, com DNI , vizinha de Lousame e parte interessada, atuando ainda como representante legal do **Partido da Terra de Lousame**, com domicílio a efeitos de notificação em , Vila Cova, Lousame 15212, comparece e atua no seu nome e em representação dessa organização, por ser legítimo o seu interesse, apresentando as seguintes **ALEGAÇÕES** ao “*Proyecto de Explotación, Evaluación de Impacto Ambiental y Proyecto de Restauración para la Ampliación del Hueco de Explotación de la Concesión Minera ‘Monte Agriño II’ nº 6976.1*” realizado por Canteras Prebetong S.L., com sede em Lousame, em processo de exposição pública desde o 28 de dezembro de 2013.

1. Que não se concedam as autorizações precisas ao “Proyecto de Explotación, Evaluación de Impacto Ambiental y Proyecto de Restauración para la Ampliación del Hueco de Explotación de la Concesión Minera ‘MONTE AGRÍÑO II’ nº 6976.1”, situado no Concelho de Lousame e promovido por Canteras Prebetong S.L.

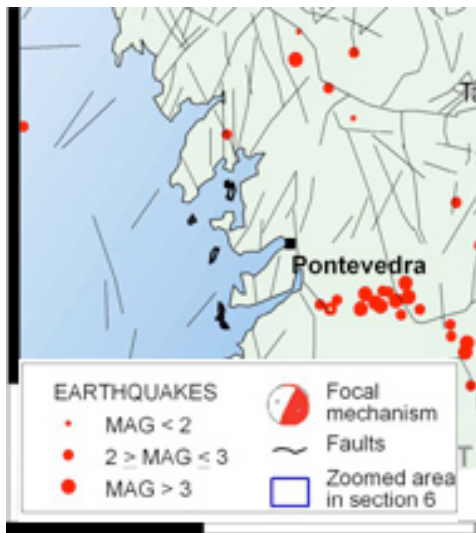
- O âmbito de estudo, no documento que forma parte do expediente reduzido a 3 pequenos perímetros, não se corresponde com o âmbito da concessão mineira para a qual se realiza este estudo, que é literalmente as 4 quadrículas mineiras sob as quais existe a concessão em recursos C), tal como estabelece a legislação em vigor.

- No documento cita-se a presença de 3 mámoas catalogadas (GA150570079, GA15057012 e GA150570013) mas não se localizam na cartografia achegada, nem se achegam as suas fichas de inventariado. Na cartografia não se representam nem esses bens patrimoniais nem as suas áreas de afeção e proteção, pelo que dificilmente se pode valorar os impactos sobre eles, e mais quando estamos a falar duma mina a céu aberto que utiliza explosivos e modifica substancialmente o regime hídrico subterrâneo que as poderiam afetar irreversivelmente.

Detalhe do Mapa de sismicidade no NO da Península Ibérica 1999/2002. Fonte: Grupo de Geofísica y Estructura de la Litósfera, Universidad de Oviedo.

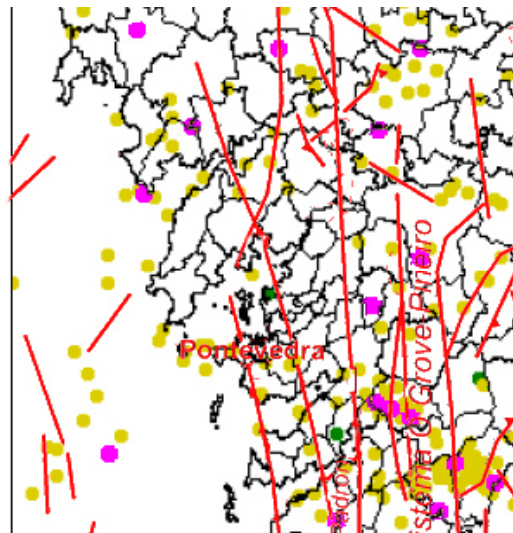
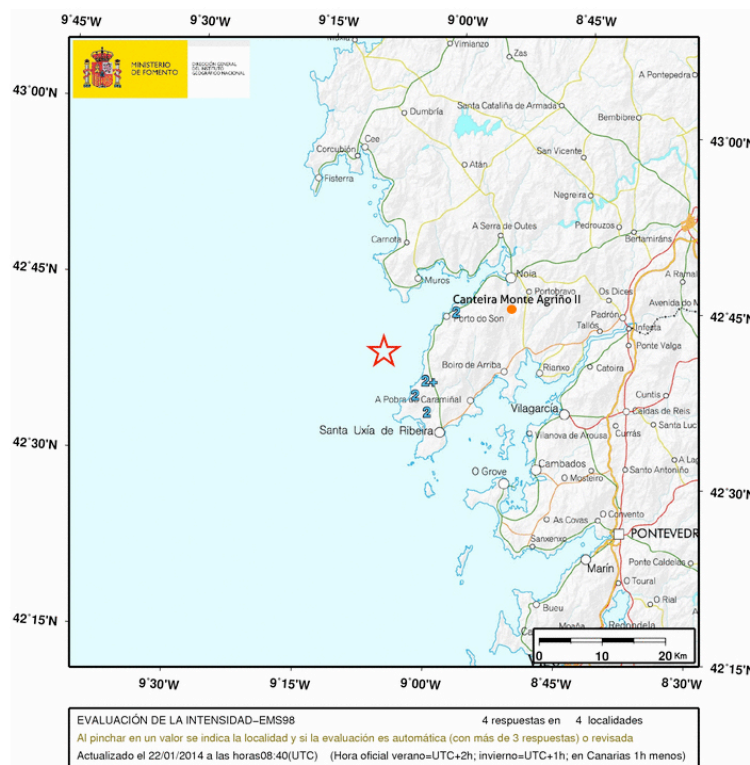
Tendo isto em conta, é obvio que o projecto não avalia suficientemente para o cálculo da estabilidade dos taludes e escombrelas o feito de estar a canteira numa zona com falhas sísmicamente activas como recolhem os estudos do SISMIGAL e do Instituto Universitário de Xeoloxía Isidro Parga Pondal (UDC). Diversos estudos geofísicos de sismicidade indicam a presença duma falha e de um ponto de sismicidade frequente na área da exploração, como se pode perceber nos dous mapas reproduzidos a continuación.

Exemplo disto são os recentes sismos registados nas proximidades da Serra do Barbança durante os últimos meses, tendo transcendido vários deles nos meios de comunicação polo seu impacto na população. Desde o mês de novembro registaram-se nesta área mais de vinte episódios sísmicos com uma magnitude máxima de 2.8, que está longe das considerações feita no projecto. Na altura da elaboração do presente informe de alegações, o Centro Nacional de Información Geográfica tinha registado sismos com magnitudes de 2.9 nas proximidades da canteira. Reproduz-se aqui, como exemplo, o registado a 21/01/2014.
